Sexta mención; José Luis Martín Clabo

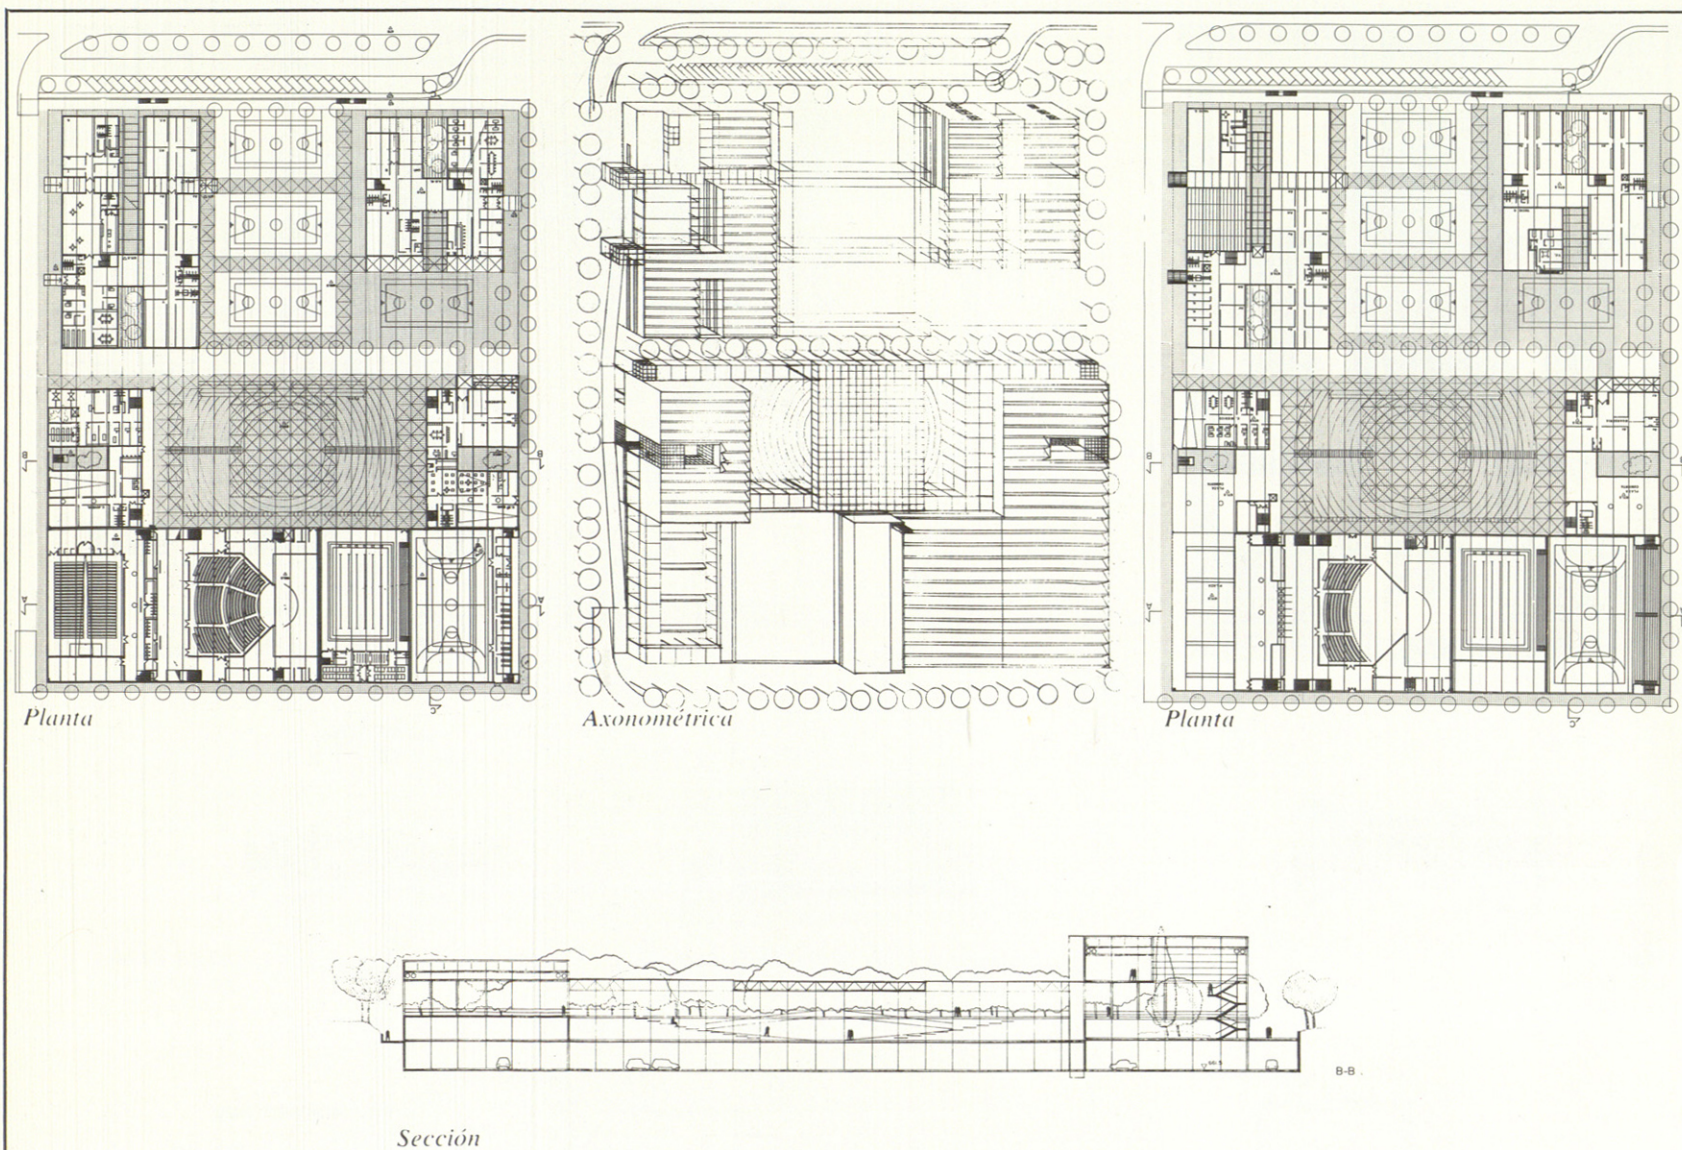
«Proyecto de interés que plantea la solución del programa con un edificio global y unitario poco frecuente: acepta los límites de la parcela e introduce un espacio semi-abierto definido con energía —la solución de Kahn para Venecia podría estar presente— en torno al cual se articulan los edificios que se yuxtaponen sin establecer entre ellos jerarquías y diferencias.

La propuesta implica una clara separación de funciones en la interpretación del programa, pero, como ya quedó dicho al comentar otras, la que ahora nos ocupa participa de aquella condición global y unitaria que no ha parecido la más adecuada para resolver el tema que aquí se había planteado.»
